Direction de l'Aménagement  
Département Gestion Territoriale

Fos sur Mer, le 11 Janvier 2012

**Objet :** *Appel en garantie,  
Pont voie routière de desserte Caban Sud*

## Dégradation de la chaussée sur le Pont EVERE

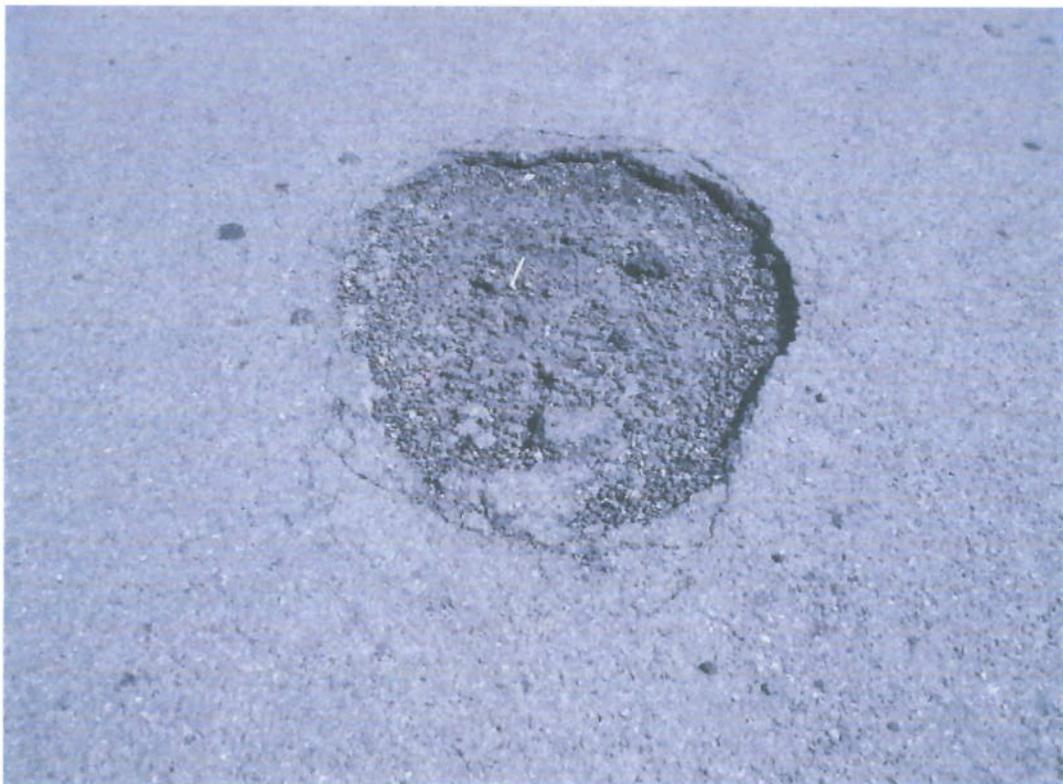
- Vous proposez de faire effectuer un simple rabotage sur une bande de 2 mètres.
- Cette solution ne peut, en aucun cas, être acceptée dans la mesure où des dommages ont été constatés sur l'ensemble du pont (cf. introduction du rapport de la Sté Intecsa - Inarsa).
- De plus, nous constatons, par endroits, un décollement de la couche d'enrobé. Ainsi, la mise en œuvre d'une seconde couche d'enrobé sur la couche actuelle, telle que vous le préconisez, n'apporte aucune garantie quant à un risque de désolidarisation des deux couches de roulement.

Je rappelle que l'épaisseur actuelle mesurée au droit des parties dégradées qui mettait en évidence une épaisseur comprise entre 3,8 et 5,5 cm, ne correspond pas aux préconisations de SIPLAST-ICOPAL qui recommande une épaisseur minimum de 7 cm d'enrobés pour la mise en œuvre de la chape d'étanchéité Parafor Ponts.

Ainsi, la désolidarisation des couches de roulement pourrait survenir du fait de l'épaisseur non homogène des enrobés actuels et du décollement des dites couches d'enrobés de celle d'étanchéité.

En conclusion, le Grand Port Maritime de Marseille demande le rabotage de l'ensemble de la couche de roulement. Seul ce rabotage complet permettra de vérifier l'étanchéité de l'ouvrage.

## Nouvelles dégradations de la chaussée sur le Pont EVERE

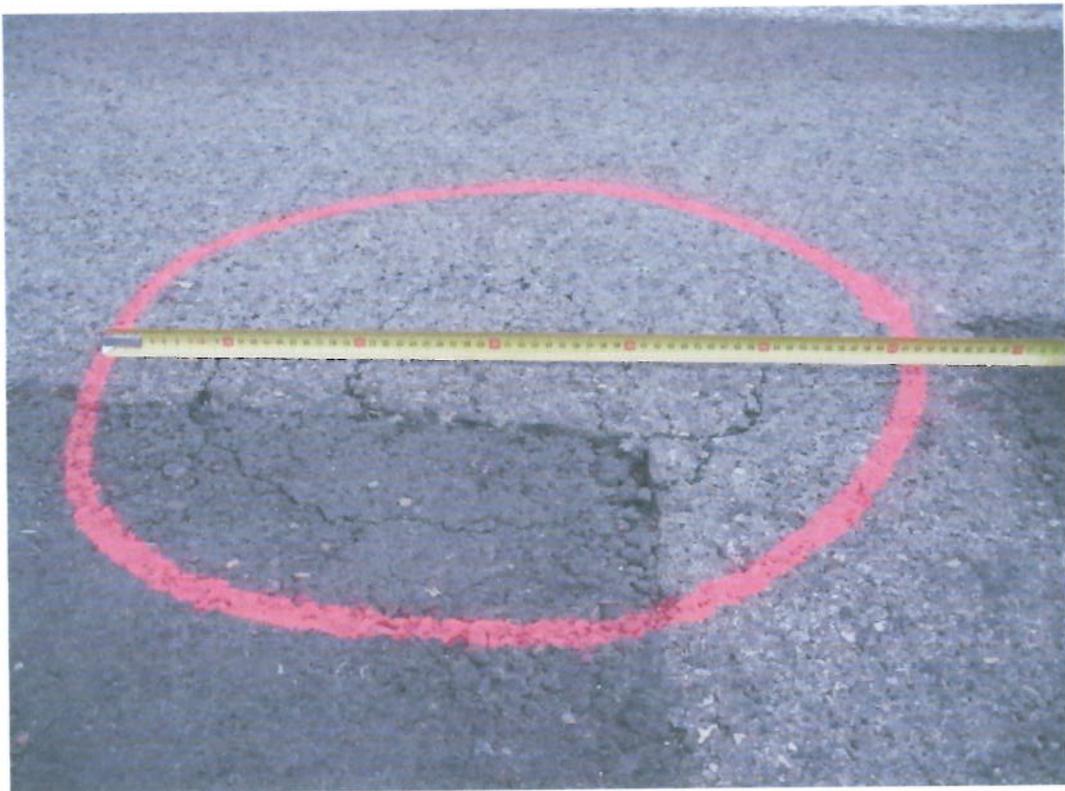
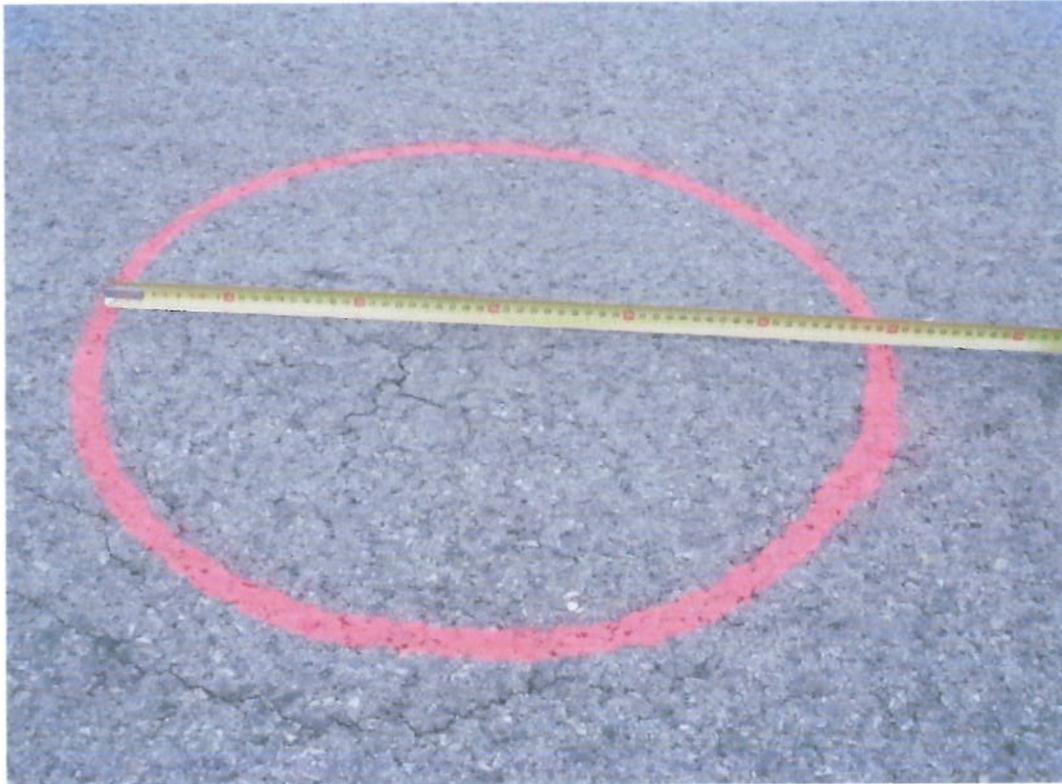
De plus, les longrines situées de part et d'autre des peignes sont fortement dégradées, notamment dans la partie sud de l'ouvrage, et devront être reprises entièrement. Plus grave, certaines ferrailles ne sont plus recouvertes et sont visibles depuis plus de 6 mois.

Il est probable que les dégradations constatées soient la conséquence d'un défaut d'étanchéité de l'ouvrage (cf. page 2 du rapport de la Sté Idéal Travaux qui précise qu'elle ne saurait garantir la pérennité de l'ouvrage). Sur ce point également, nous ne pouvons accepter votre proposition. Un rabotage de l'ensemble de la couche de roulement s'avère nécessaire pour vérifier l'étanchéité de l'ouvrage.

D'autre part, cette méthode permettra de vérifier que les caractéristiques des peignes pourront accepter une épaisseur de la couche de roulement conforme aux préconisations sans surcharge permanente de l'ouvrage. L'épaisseur actuelle de la couche de roulement n'étant pas certaine et non homogène, l'ajout d'une couche d'enrobé de 5 cm pourrait présenter un risque puisque, comme vous le savez, la charge finale maximale de l'ouvrage est de 9 cm.
